令和3年4月8日 14時00分
資料配布 近畿地方整備局

淀川水系河川整備計画(変更原案)に対する 関係住民の意見聴取結果を公表します。

別紙 淀川水系河川整備計画（変更原案）に関する意見の詳細

図1

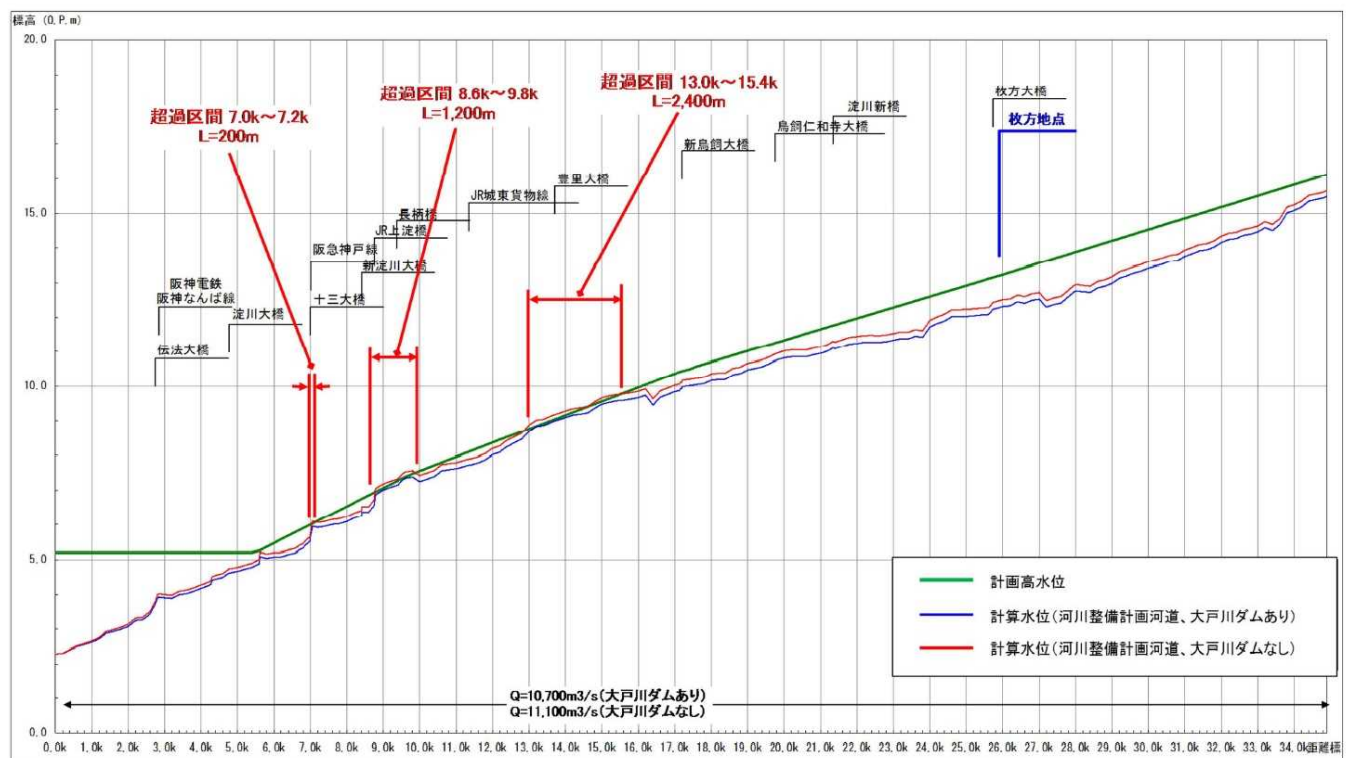
大戸川ダム検証素案では、淀川本川に関して図1が示され、淀川本川の7.0～7.2km、8.6～9.8km、13.0～15.4kmは大戸川ダムがないと、計画流量の流下時に計画高水位を超えることを問題視している。

図1は、淀川本川での大戸川ダムの洪水ピーク削減量が400m³/秒あることが前提とした水位計算結果であるが、大戸川ダムに淀川本川でそのように大きな治水効果があるのだろうか。

検証素案では淀川本川で上述のとおり、8.6～9.8 km 等で大戸川ダムがないと、計画流量の流下時に計画高水位を超えることを問題視しているが、計画高水位を超える高さは図 1（検証素案の図 4.2-1）から読み取ると、最大で 15 cm 程度である。これは大戸川ダムがないと、流量が 400 m³/秒増えることを前提とした数字であり、実際は上述のようにせいぜい 100～150 m³/秒しか増えないから、超過水位は 5 cm 程度になると考えられ、わずかなものである。

支川の合流に伴うダム調節ピーカット量低減の模式図

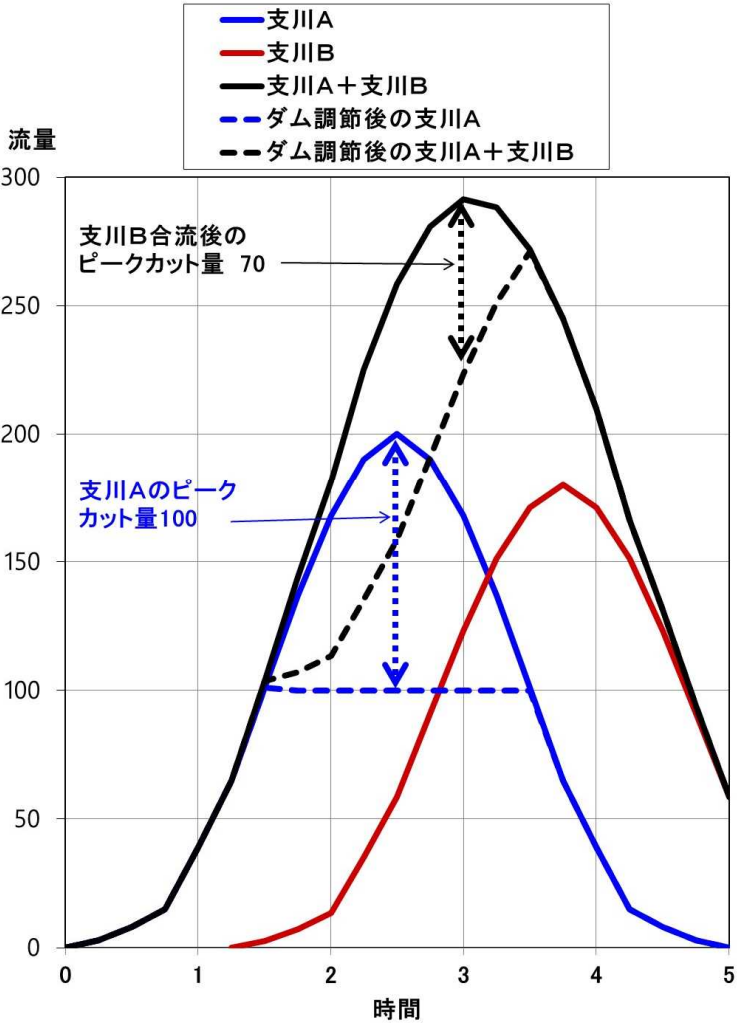
ダムの洪水ピーク流量削減効果は下流に行くにつれて小さくなる。その理由の一つは、図 2 の模式図に示すように、支川の流入に伴い、洪水波型が重なってピーク発生時間がずれていき、ダム洪水調節によるダム地点でのピークカット量よりも、合流後のピークカット量が小さくなることである。

図 3

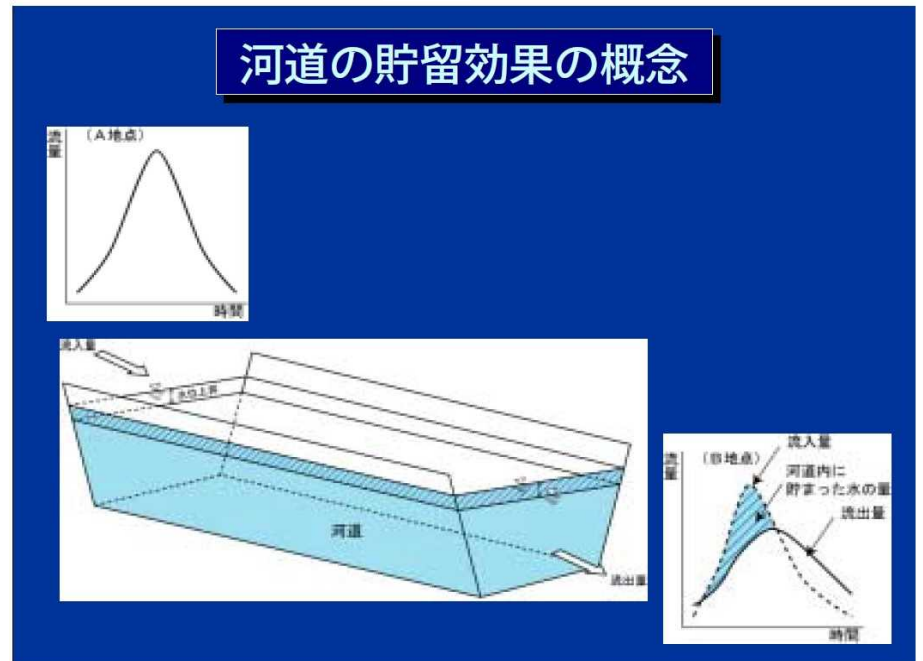
もう一つの理由は、図 3 に示すように勾配がゆるい河道では河道での貯留効果が働いてピークの突出が小さくなり、ダム地点のピークカット量の効果も小さくなることである。

図 4

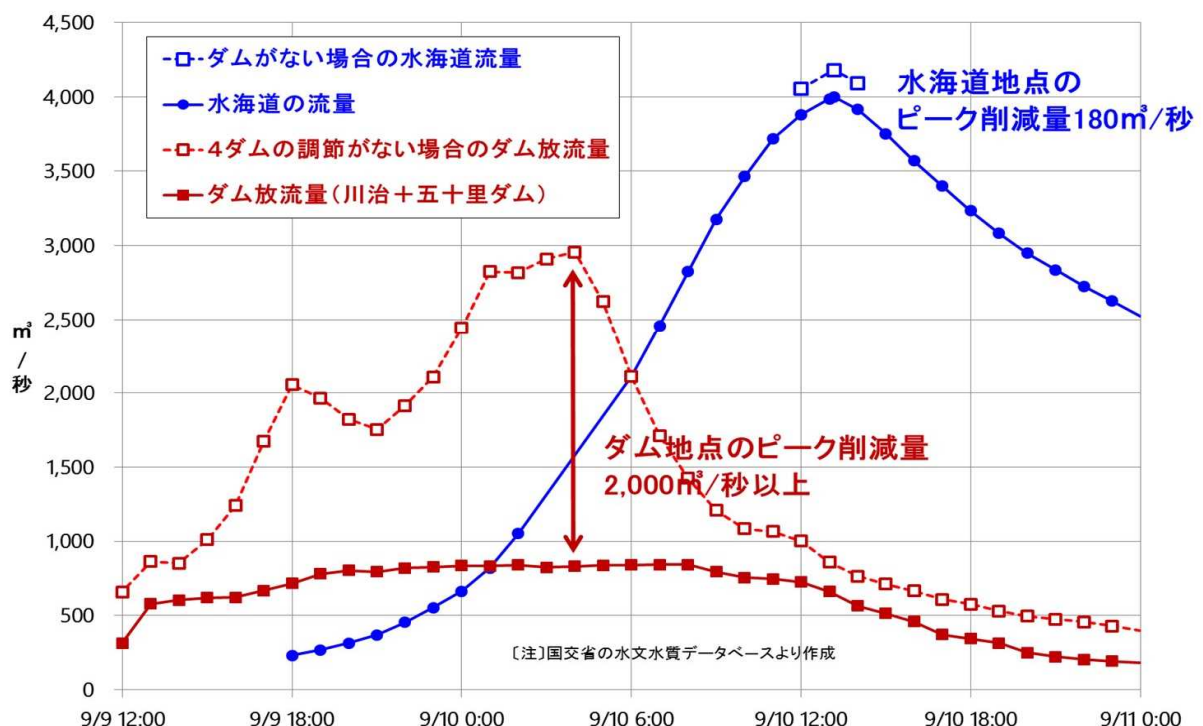
2015 年 9 月の鬼怒川洪水では、図 4 に示すように、上流 4 ダムの洪水ピーク削減量はダム地点では実績として $2100 \text{ m}^3/\text{秒}$ あったが、約 120 km 下流の最下流部・水海道地点におけるピーク流量の削減は国交省の

計算水位から推測すると、 $200 \text{ m}^3/\text{秒}$ 程度になっており、1/10 に減衰していた。

図5

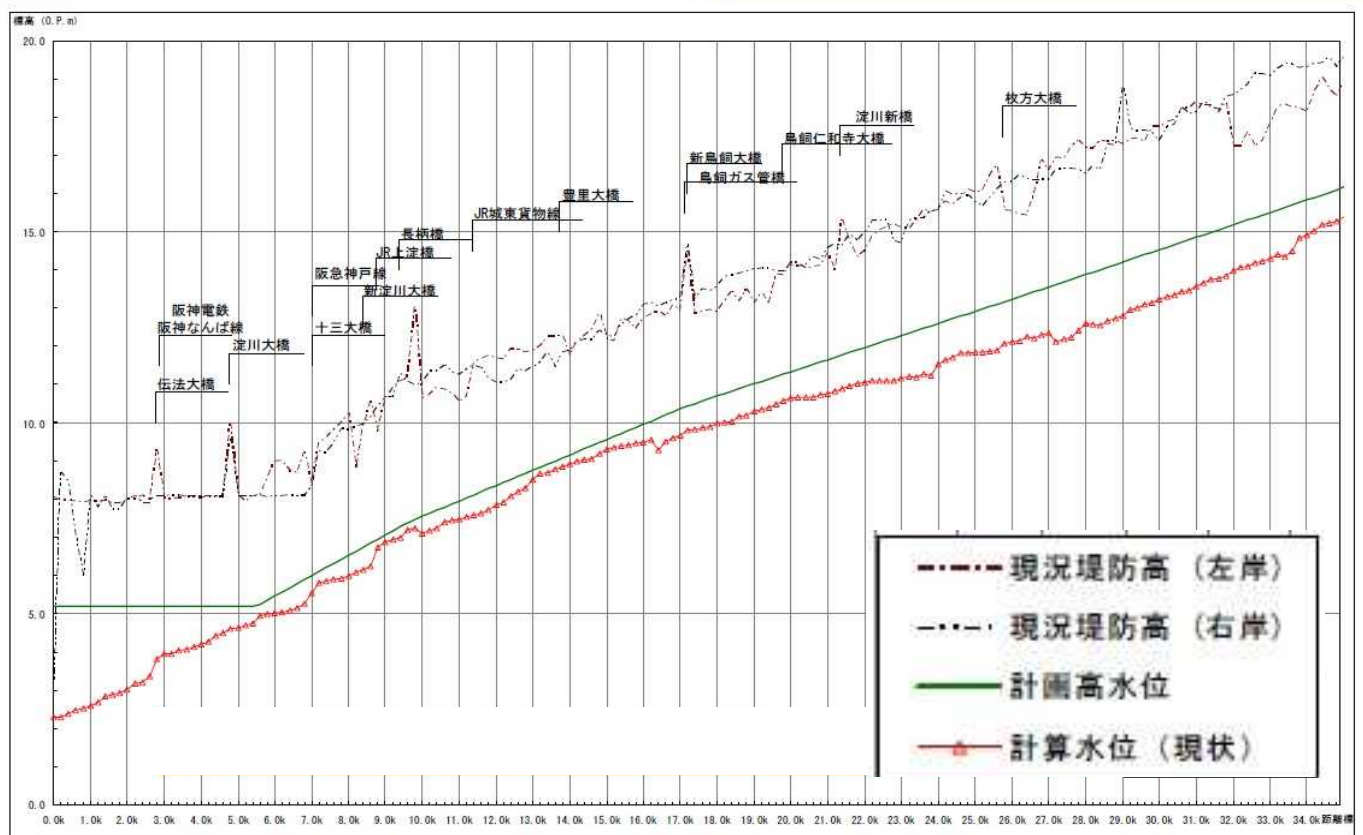
淀川水系河川整備計画の資料によれば、図5のとおり、左岸、右岸の現況堤防高は計画高水位より概ね2.5～3m以上高い位置にある。したがって、大戸川ダムがないために、計画高水位を5～15cm超えることがあったとしても、現況の堤防天端高には2.5～3m以上の余裕高があって、確保すべき余裕高2mを0.5～1mも上回っているのであるから、治水対策上、何も問題にならない。

写真 1

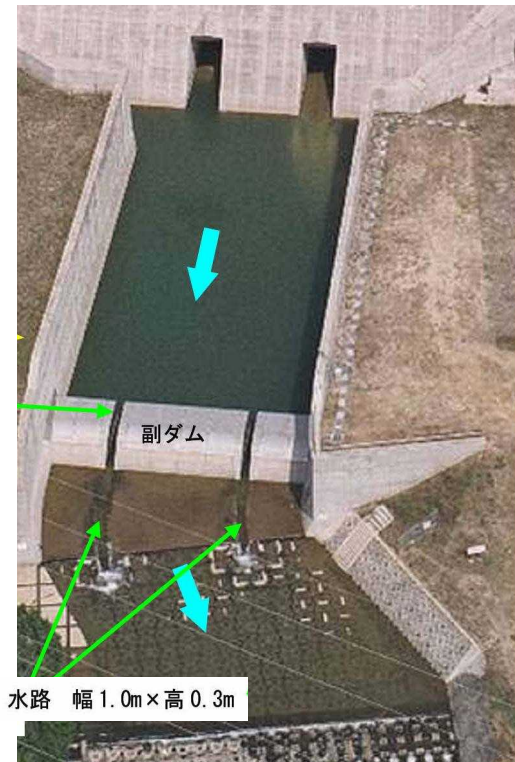
次頁の**写真1**は日本で最初の流水型ダムである島根県の益田川ダムの副ダムである。幅が50メートル近くある副ダムにおいて水が流れるスリットの水路は1m幅のものが2カ所付いているだけであるから、流速が高まると、スリットの水路で行き来できる水生生物は限られる。

写真 2

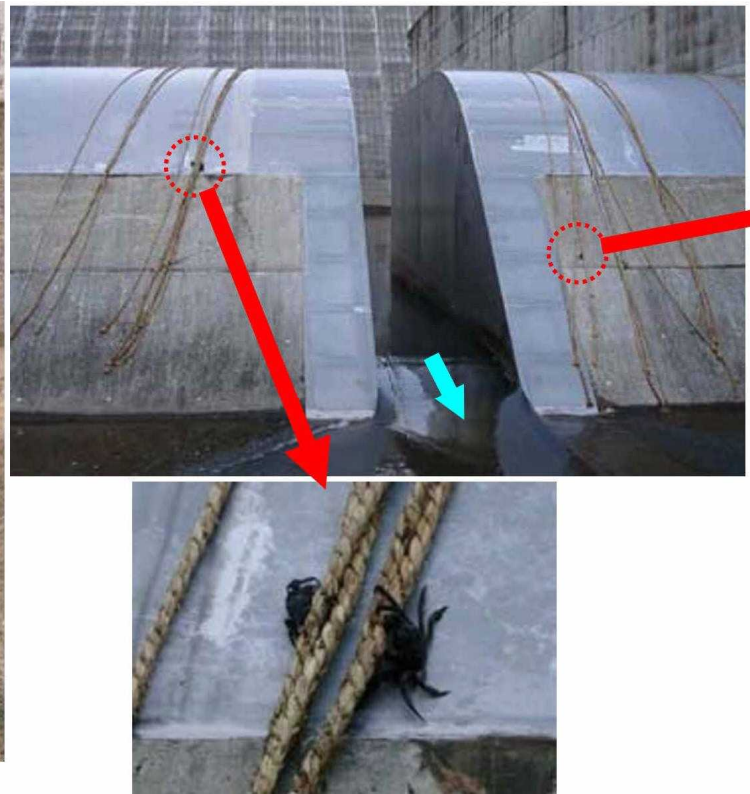
写真2はロープを副ダムに垂らしたところ、スリット水路を通れないツガニがロープをつたって遡上するようになったという報告の写真であるが、しかし、このことは逆に、副ダムが水生生物の遡上を妨げる障害物になっていることを示している。ツガニはロープでようやく対応できたとしても、他の水生生物については不明である。副ダムの存在が水生生物の生息域を狭める要因になっていると考えるべきである。

図7 益田川ダムにおけるダム上下流の濁度変化（2010年）

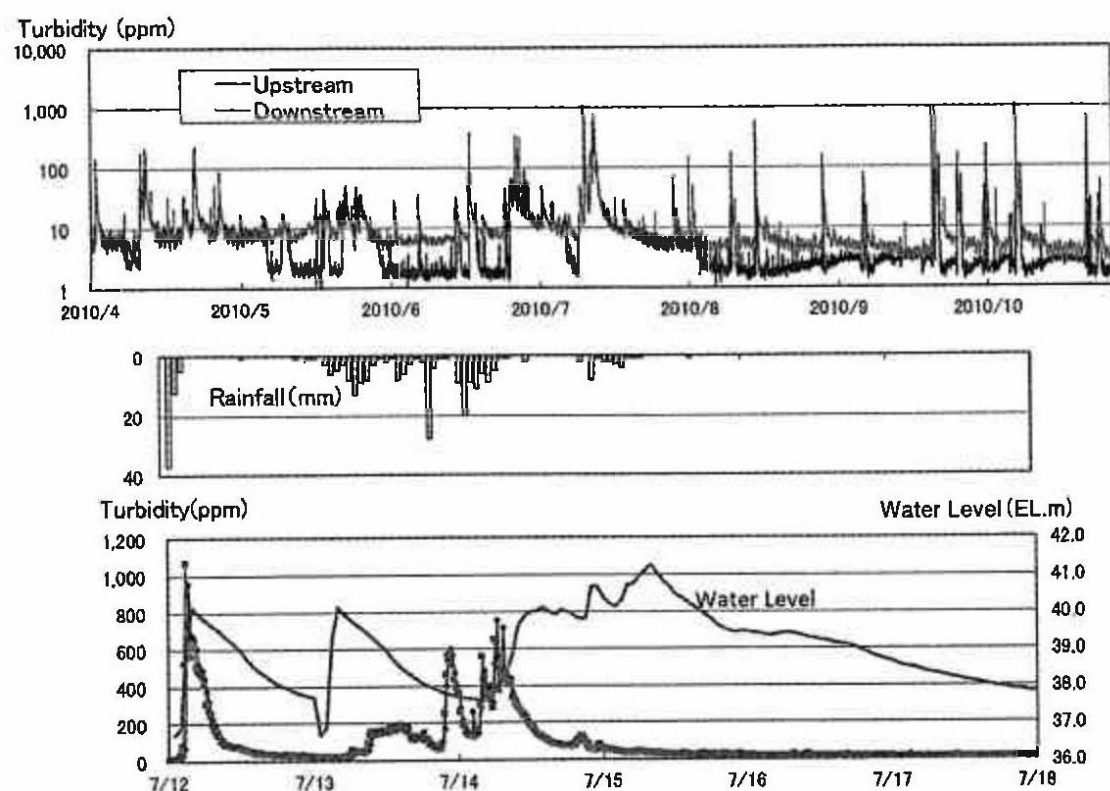
図7のグラフは、2010年に益田川ダムについて観測調査した結果である。観測期間中に複数回の洪水が発生し、高濁度水が流下している。ダム上流側（Upsream）は洪水終了後に濁度がすみやかに低下しているのに対して、下流側（Downsream）は10～数ppmの濁度が続いている。流水型ダムであってもダムであることには変わりなく、清流に戻りにくくなってしまうのである。

図 4.3.2-4 堤防強化対策工法の例

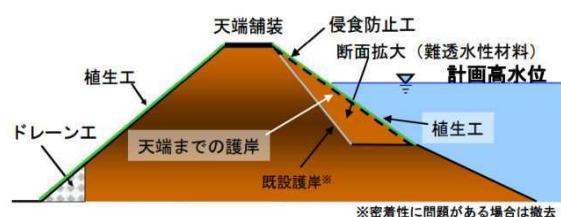
淀川水系では堤防天端までの表法護岸と裏法尻のドレーン工による堤防補強が実施されているが、裏法は植生工とされている。破堤原因の大半を占める越水破堤では、越流水による裏法尻から侵食が始まり、天端まで進行して破堤に至るため、裏法にも表法と同様に被覆工を実施することが重要である。堤防前面に被覆工を行う補強に必要がある。

さらに越水に耐えるのが二重鋼矢板補強である。堤防天端の両肩から鋼矢板を打設すれば越水にも十分耐えることが東日本大震災で証明されている。すでに実施されている地域もあり、淀川水系にも取り入れるべきである。
